柏崎刈羽原子力発電所第7号機 工事計画認可申請に係る論点整理について

2020年6月9日
東京電力ホールディングス株式会社

- 下記の工事計画認可申請に係る論点及び第854回審査会合における指摘事項に対する回答について説明する。

【論点3】
地震荷重と風荷重の組み合わせについて
(指摘事項への回答)

図1 地震荷重と風荷重を組み合わせる対象選定フロー

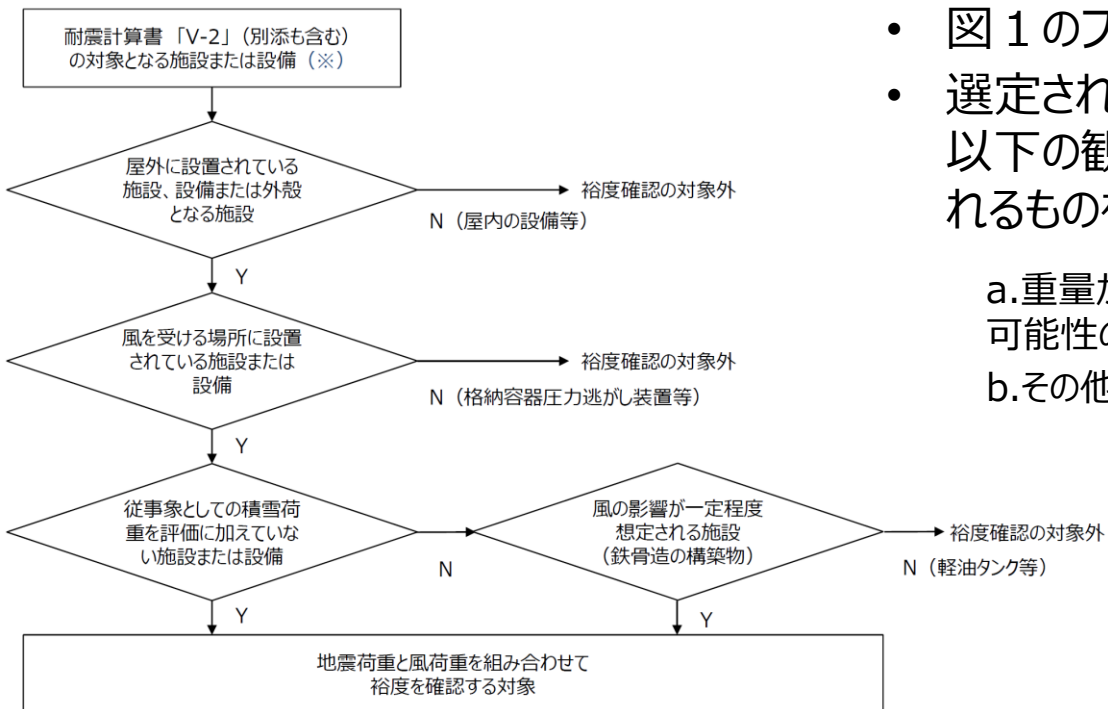
NO	コメント内容	回答	ページ番号	備考
①	<p>平均的な風速（4.1m/s）による風荷重，積雪荷重及び地震荷重を組み合わせた場合の年超過確率が10^{-6}に相当するとしているが，主荷重と副荷重の組合せにおける発生頻度と継続時間を考慮した考え方を踏まえ，積雪荷重の影響を受けない主排気筒について，地震荷重と組み合わせる必要のある風荷重を適切に設定すること。</p>	<p>想定される地震とその際に生じうる外部事象に対し一定の裕度を有していることを確認するため，ベース負荷として用いている冬季の平均風速よりも大きい値として，風荷重16m/s（柏崎市の観測記録の既往最大）とした場合の地震荷重と風荷重の組合せの影響を確認する。</p>	59～60	
②	<p>風荷重と地震荷重とを組み合わせた場合でも，主排気筒の各部材の耐震性に問題がないことを説明すること。 また，風荷重の影響が大きい主排気筒のような施設が他にあれば，同様に説明すること。</p>	<p>設置場所，構造等を考慮し，地震荷重と風荷重の組合せ影響対象設備を抽出した上で，それら設備が地震荷重と風荷重を組み合わせに対して，一定の裕度を有していること確認した。</p>	61～63

- 図1のフローに沿って、対象となる施設等を選定
- 選定された対象について評価を実施。そのうち、以下の観点で特に風の影響を受けやすいと考えられるものを例示として、記載。

- 7号機主排気筒については、主排気筒のモデル化における保守性を実状に合わせた解析モデルへと見直すことで、基準地震動Ss及び風荷重（16m/s）の組合せを考慮した場合であっても、最も厳しい部材において裕度を有することを確認した。（表2）
- Ss-1を用いたケース1（基本ケース）に対する検討では、建屋応答の不確かさを含めた各入力地震動の代表として、全周期帯の応答が大きく、耐震評価への影響も大きい基準地震動Ss-1を用いた基本ケースを選定し、地震荷重と風荷重を重畳させた場合の影響を確認することを目的とする。
- Ss-2を用いたケース6（回転ばね低減）に対する検討では、V-2-7-2-1「主排気筒の耐震性についての計算書」における断面算定結果が最も厳しくなる検討ケースを対象に、地震荷重と風荷重を重畳させた場合においても一定の裕度を有することを確認することを目的とする。

ケース	最大検定値（断面算定結果）			
	主柱材	斜材	水平材	筒身
Ss-1（基本ケース）	0.61（OK）	0.74（OK）	0.17（OK）	0.76（OK）
Ss-2（回転ばね低減ケース）	0.95（OK）	0.69（OK）	0.25（OK）	0.81（OK）

- 機電系設備については、以下の方法のうち、適切な手段を選択し確認を行うこととする。
 - 方法①：耐震計算書の最小裕度部材について、地震＋風荷重の評価を行う。
 - 方法②：「耐震計算書（地震荷重）の評価結果（裕度）」と「地震荷重（ $m \cdot C_H \cdot g$ ）と風荷重（ W ）の比」の比較を行う。
 - 方法③：「加振試験FRSの裕度」と「風荷重（ W ）」の比較を行う。
- 表3に示すとおり、機器・配管系の設備の一部は地震荷重に加え16m/sの風荷重を考慮しても、裕度の範囲に含まれることが確認された。

施設等	確認方法	基準地震動 S_s の評価			基準地震動 S_s + 風荷重 (16m/s) の評価			確認結果
		評価値	判定値	裕度	評価値	判定値	裕度	
火災感知器 (熱感知カメラ)	①	29 MPa	154MPa	5.3	32MPa	154 MPa	4.8	現設計の裕度に包絡されることを確認
衛星無線通信装置 用アンテナ	②	21 MPa	193MPa	9.1	26.6MPa	193 MPa	7.2	現設計の裕度に包絡されることを確認
第一ガスタービン発電機 (発電機車)	③	100%	158%	58%*	102%	158%	56%	現設計の裕度に包絡されることを確認
第一ガスタービン発電機 (制御車)	③	100%	145%	45%*	104%	145%	41%	現設計の裕度に包絡されることを確認
